Vysvětlení zadávací dokumentace k veřejné zakázce č. 18/2019-23-56

„ČSSZ – Rekonstrukce chlazení datového centra v objektu PSSZ Trojská 1997, Praha 8“

LEGENDA CHLAZENÍ:

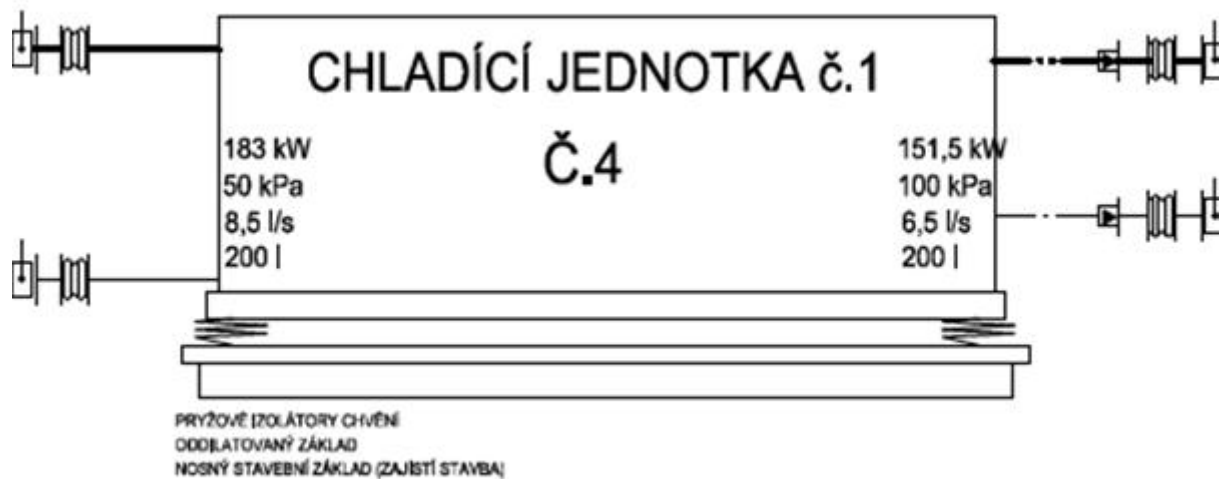
U výkonu zdrojů chladu je rozpor ve výkresu – schématu zapojení (183 /151,5 kW) a soupisu výkonů (220 kW). Prosíme o informaci, které hodnoty jsou závazné.

Prosíme tedy o vyjasnění zadání.

Rozpor ve výkonech byl opraven ve výkazu výměr (soupis prací revize) – viz odpověď na první dotaz.
Závazný je výkon 183/151,5 kW uvedený ve schématu.
